PI 2128

## ОПТИМИЗИРОВАННЫЕ МОДУЛИ ОХЛАДИТЕЛЯ EGR

ДЛЯ БОЛЕЕ ЧЕМ 8 МИЛЛИОНОВ АВТОМОБИЛЕЙ AUDI, SEAT, ŠKODA, VW

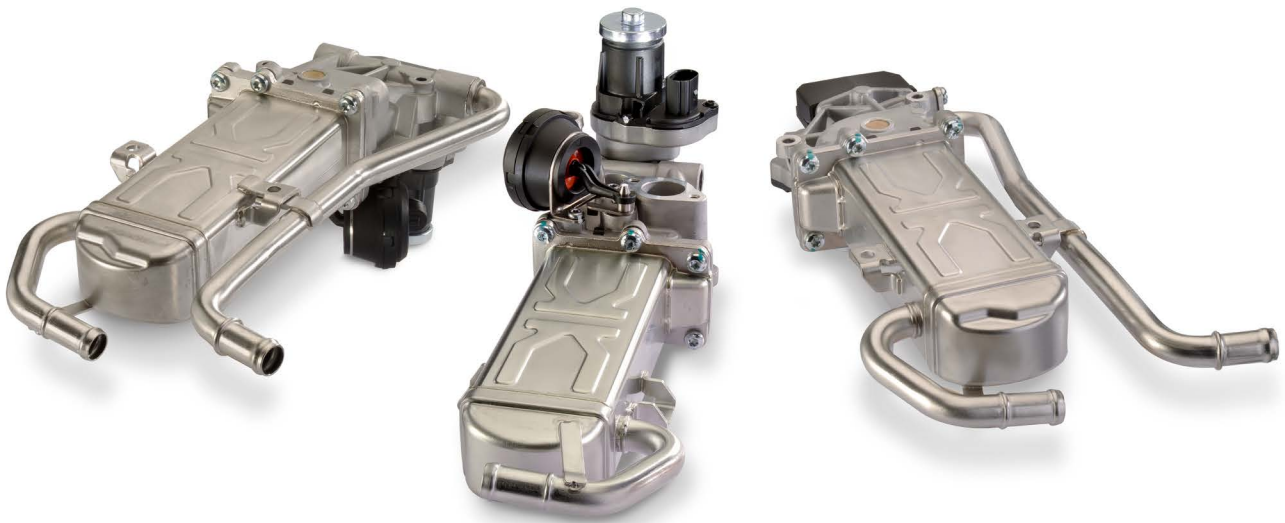
Компания Motorservice оптимизировала эти модули радиатора и адаптировала их к тяжелым рабочим условиям в выпускной системе.

- Оптимизированная геометрия эффективно предотвращает образование отложений сажи на направляющей втулке клапана.
- Прилипание частиц существенно снижается за счет применения оптимизированного покрытия.
- Использование материалов повышенной прочности.

Все эти меры повышают срок службы модулей радиатора в автомобилях.
